DETERMINAZIONE DEL DIRIGENTE SERVIZIO VIA/VINCA 7 ottobre 2024, n. 537

[ID VIP 9703] - Parco fotovoltaico denominato "DONNA LAURA" con potenza di picco pari a 17,37MWp ed opere accessorie da realizzarsi nel comune id Francavilla Fontana, San Michele Salentino e Latiano. Istanza per il rilascio del Provvedimento di VIA statale ex art. 23 del D.lgs. n. 152/2006 e ss.mm.ii. Proponente: NEREON S.R.L.

SCHEMA ISTRUTTORIA VALUTAZIONE DI IMPATTO AMBIENTALE

Procedimento:	ID VIP 9703
	Valutazione di Impatto Ambientale (VIA) PNIEC-PNRR nell'ambito del Provvedimento Unico in materia Ambientale ai sensi del art.23 del D.Lgs 152/2006 e ss.mm.ii.
Oggetto:	Progetto per la realizzazione di un impianto fotovoltaico denominato "DONNA LAURA", della potenza complessiva di picco di 17.37 MWp e delle opere accessorie da realizzarsi nel comune di Francavilla Fontana, San Michele Salentino e Latiano (BR)
Tipologia:	D.Lgs. n. 152/2006 come s.m.i. Parte seconda, ALLEGATO II – Progetti di competenza statale, punto 2) "impianti fotovoltaici per la produzione di energia elettrica con potenza complessiva superiore a 10 MW" di nuova realizzazione.
Autorità Competente	Ministero dell'Ambiente e della Sicurezza E

Figura 04: Sovrapposizione su ortofoto dell'area della cava e del suo buffer di 500 m con l'area dell'impianto fotovoltaico

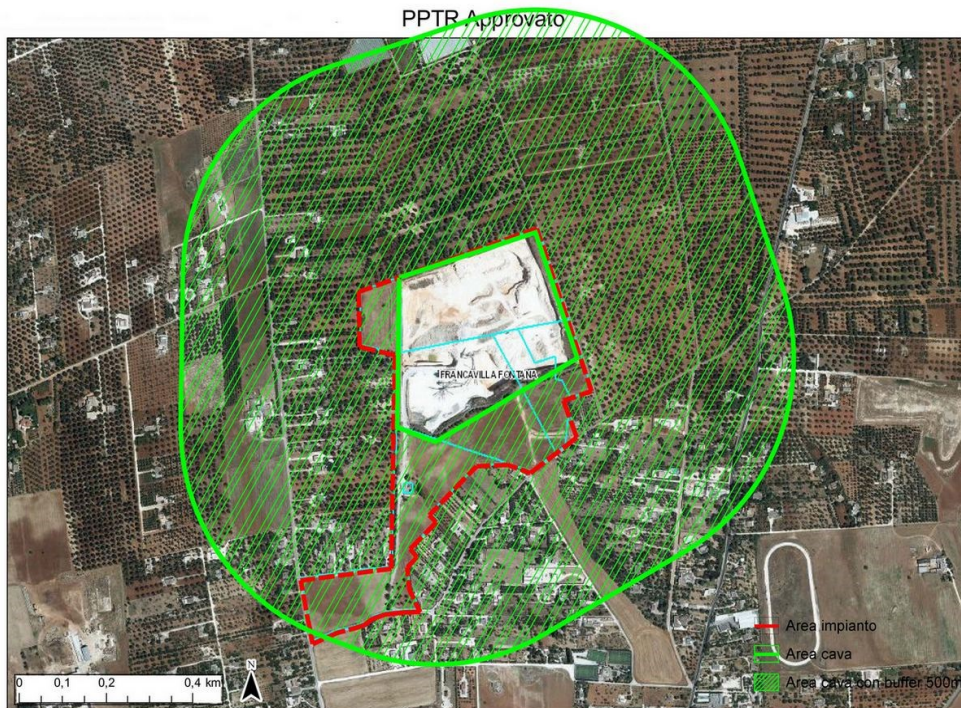
Rientra in parte nel **punto c)** perché sulle particelle 787, 790, 786, 788 del Fg 52 esiste una cava autorizzata. Il **comma 8 punto c** cita: "le cave cessate, non recuperate o abbandonate oppure in condizioni di degrado ambientale, o le porzioni di cave non suscettibili di ulteriore sfruttamento."

In base al **comma 8 punto c-ter** la porzione di area di impianto ricadente sulla particella 7 del Fg 52 e sulle aree esterne alla cava risultano idonee perché rientrano nell'area di buffer dei 500 m costruita intorno all'area di cava. (Fig.04)

Si osserva che dalla documentazione allegata al progetto e dalla relazione "Studio di Impatto Ambientale - Sintesi non Tecnica" non si hanno ulteriori informazioni inerenti la cava intestata alla ditta Messapica Inerti s.r.l., se è ancora in attività o se è abbandonata. Solo nella Relazione pedoagronomica si evince che la cava è dismessa da circa 4 anni ma non vi sono ulteriori informazioni sullo stato attuale.

Figura 05: Area dell'impianto fotovoltaico e buffer 500 m su cartografia PPTR con segnalazione dei vincoli

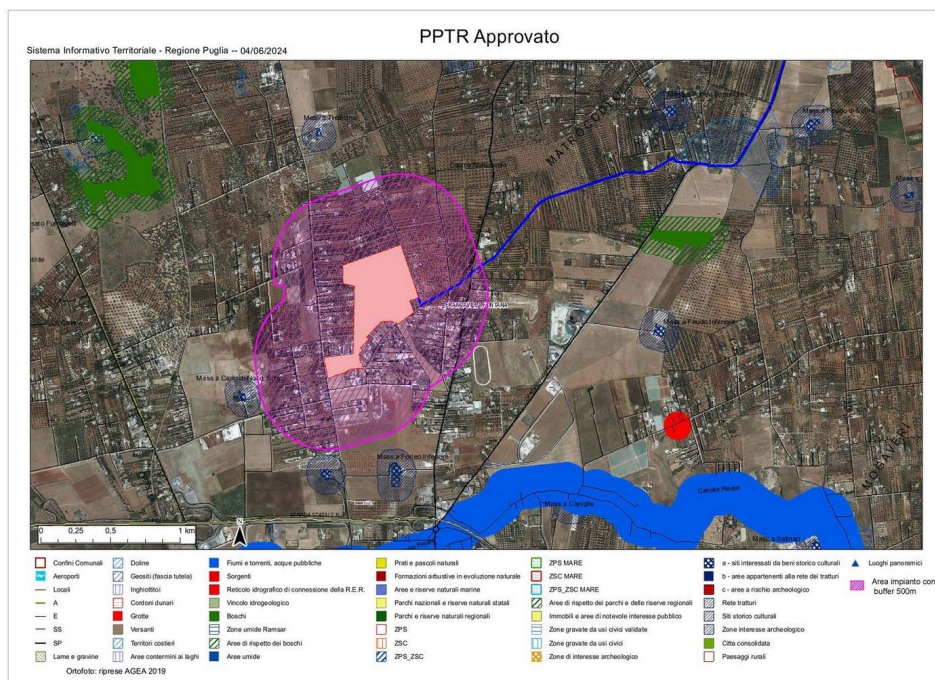
Per quanto riguarda il criterio **lett. c-quater**) l'area dell'impianto fotovoltaico non ricade nel perimetro dei beni sottoposti a tutela ai sensi del D.Lgs 42/2004 e **non ricade** nella fascia di rispetto di 500 m (perché trattasi di impianto fotovoltaico) dei beni sottoposti a tutela ai sensi della seconda parte o dell'art. 136 del medesimo decreto. L'area di impianto risulta idonea anche per il punto c-quater. (Fig.05)

Figura 06: Area dell'impianto fotovoltaico, del cavidotto e della SE su cartografia PPTR con segnalazione dei vincoli

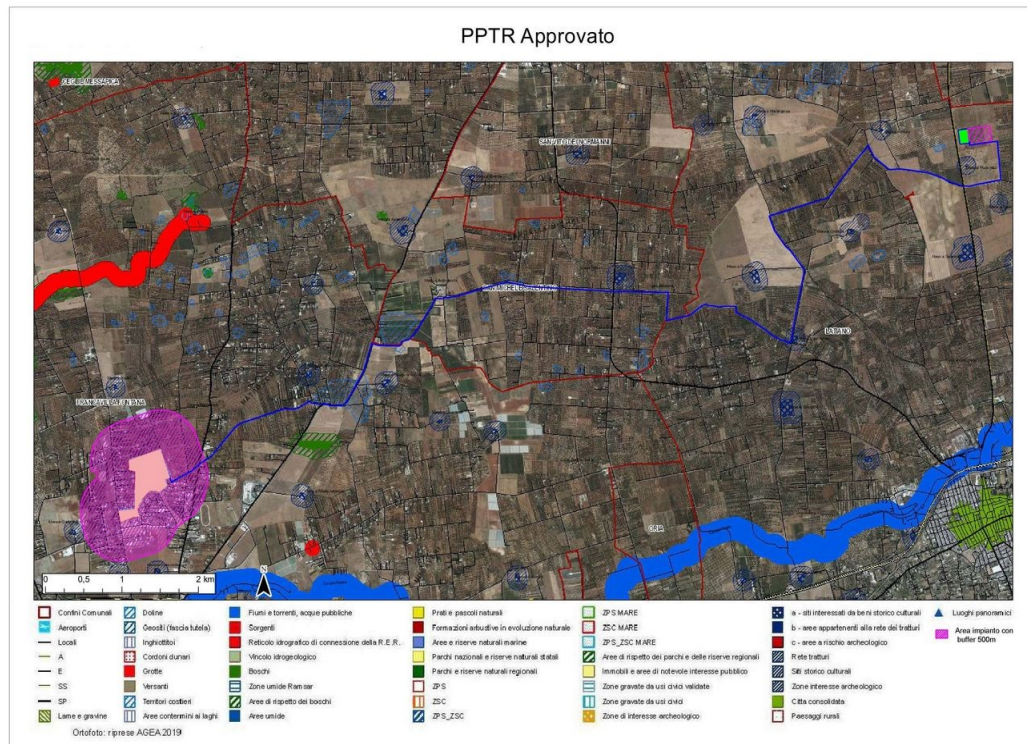
Per quanto riguarda la nuova Stazione di Energia dell'Utente da realizzare in adiacenza alla SE della soc. Terna (in fase di autorizzazione), non si segnala alcun vincolo da PPTR. (Fig.06) Ad una distanza di 270 m circa dalla nuova SE esiste un vincolo Componenti Culturali ed Insediative – UCP - A Siti interessati da beni storico culturali: MASSERIA MUDONATO, comune di Latiano (BR), Cod. MSE47103 BR101011 - Masseria Insediamento Abitativa/Residenziale-Produttiva - Eta' contemporanea (XIX-XX secolo) - Segnalazione Architettonica;

Figura 08: Area dell'impianto Fotovoltaico con cavidotto ed SE con indicazione delle aree NON IDONEE ai sensi del R.R. 24/2010

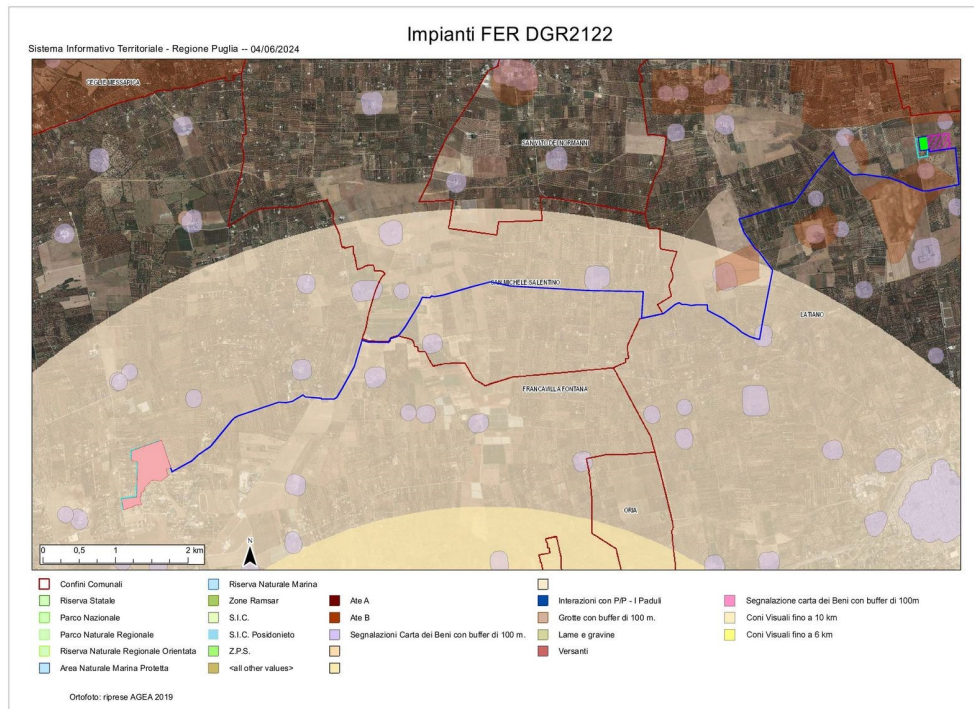
Per quanto concerne il **cavidotto in AT** ricade nel vincolo (Fig.08):

- vincolo del PAI: pericolosità idraulica MP e BP;
- Segnalazione della Carta dei Beni con buffer di 100 m: MASSERIA SARDELLA, San Michele Salentino (BR) – Cod. BR101011 - Masseria Insediamento Abitativa/Residenziale-Produttiva - Eta' contemporanea (XIX-XX secolo);

- Segnalazione della Carta dei Beni con buffer di 100 m: MASSERIA LUPOCARUSO, Comune di Latiano (BR) – Cod. BR000458 Eta' moderna (XVI-XVIII secolo); Eta' contemporanea (XIX-XX secolo);
- PUTT/p: Zone ATE B

La nuova Stazione di Energia nel comune di Latiano non ricade in alcun vincolo delle aree non idonee.

Figura 09: Area dell'impianto fotovoltaico con cavidotto ed SE con indicazione degli altri impianti FER

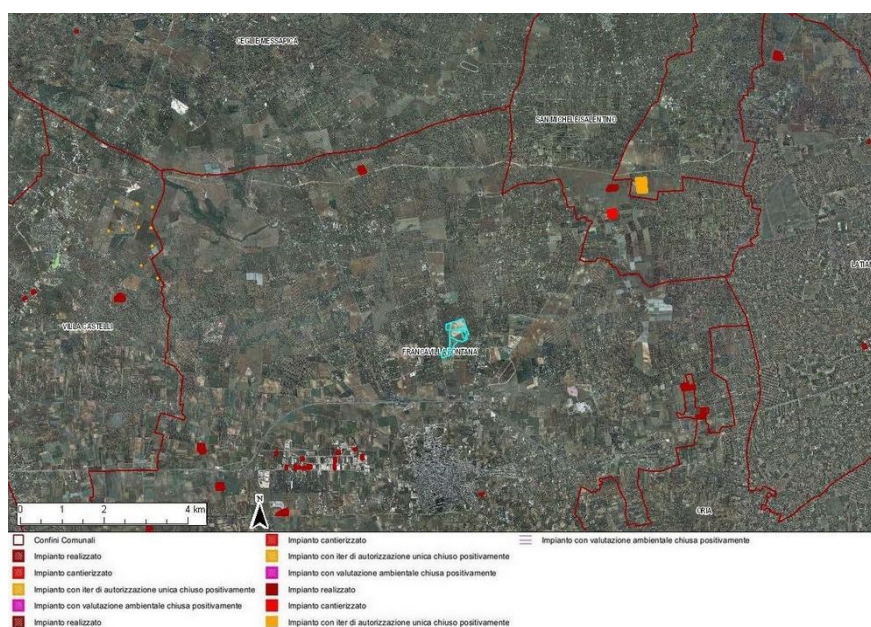
Analizzando l'area dell'impianto in relazione ad **ALTRI IMPIANTI ALIMENTATI DA FONTI RINNOVABILI** risulta che in prossimità dell'impianto esistono altri impianti di tipo fotovoltaico a terra già realizzati (Fig.05). Dalla cartografia consultabile risulta che non sono presenti impianti FER nel raggio di 3.5 km circa. Quelli visualizzati sono:

Figura 10: Sezione dell'area dell'impianto con indicazione delle scelte progettuali

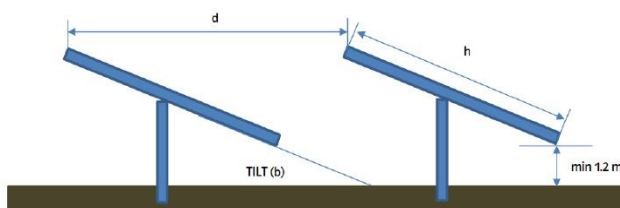
I pannelli fotovoltaici saranno installati a terra su strutture di sostegno fisse, fissate a terra attraverso pilastri infissi nel terreno per battitura o trivellazione, attestati ad una profondità da definire in sede di progettazione esecutiva. Le strutture di supporto ai moduli saranno disposte in file parallele sul terreno, ad interasse tra le file calcolata in modo da minimizzare gli ombreggiamenti reciproci tra le file e tale da garantire il passaggio di mezzi di servizio per la manutenzione dei pannelli. Non sono presenti elaborati scrittografici esplicativi delle distanze tra pannelli o dell'altezza degli stessi da terra.
